Keuringsverslag van een elektrische laagspanning- en zeer lage spanningsinstallatie

NIET CONFORM

Straatnaam	Scherpstraat
Huisnummer	68
Busnummer	
Postcode	1540
Gemeente	Heme
Land	België

Controlebezoek van een huishoudelijke installatie volgens (KB 08/09/2019) - AREI Boek 1- 6.5. en 4.2.4.3.

Afbeelding schakel- en verdeelbord:

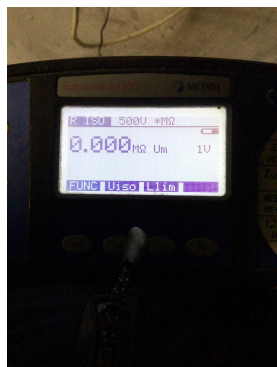
15.05 De deur en/of afschermplaat van het schakelbord dient (terug)geplaatst worden. Aanraking van onder spanning staande delen mogelijk. (Boek 1 Afdeling 5.1.4. en 5.3.5.1.A. en 4.2.2.3.)

15.09 De genaakbare, naakte onder spanning staande delen zijn onvoldoende afgeschermd. (Boek 1 Afdeling 5.1.4. en 4.2.2.3.)

15.10 Niet gebruikte invoeringen van het verdeelbord zijn niet correct of onvoldoende afgedicht. (Boek 1 Afdeling 5.1.4. en 4.2.2.3.)

15.14 Een alpolige scheidingsschakelaar is te voorzien om bord volledig spanningsloos te kunnen zetten. (Boek 1 Onderafdeling 5.3.5.1.B. en nota)

16.01 Een verzegelbare differentieelstroombeschermingsinrichting dient geplaatst te worden aan het begin van de installatie. (Boek 1 Onderafdeling 4.2.4.3.)

16.04 Een afzonderlijke differentieelstroombeschermingsinrichting met een gevoeligheid van 30mA is te plaatsen voor installaties van badkamer, wasmachine, vaatwas, droogkast en/of gelijkaardige toestellen. Deze dient ondergeschikt te zijn aan de hoofddifferentieelstroombeschermingsinrichting (Boek 1 Onderafdeling 7.1.4.1. en 4.2.4.3.)

17.02 De smeltzekeringhouders of houders van kleine vermogensschakelaars met pennen met een sectie kleiner dan 10mm² dienen voorzien te worden van kalibreerelementen. (Boek 1 Onderafdeling 5.3.5.5.A.)

17.06 In monofasige kringen zijn niet alle actieve geleiders beveiligd. (Boek 1 Onderafdeling 4.4.4.2.)
